(株)七星科学研究所
営業部NCS、NWPC-60 絶縁シート形状変更のご案内

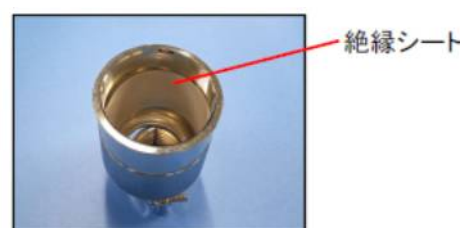
変更前 (アダプタ)	変更前 (プラグ)	変更後
寸法 (mm)	165×35	外径φ50.8 長さ25.5	182×35
板厚 (mm)	0.35	0.35	0.35
形状	板形状	円筒形	板形状
部品外観

※図面の変更有

電気的性能及び仕様に関する変更はございません。

生産設備の老朽化にてチューブ状から板状のシートに変更。

アダプタについては絶縁シートが絶縁体に干渉ないように四隅を丸形状へ変更。
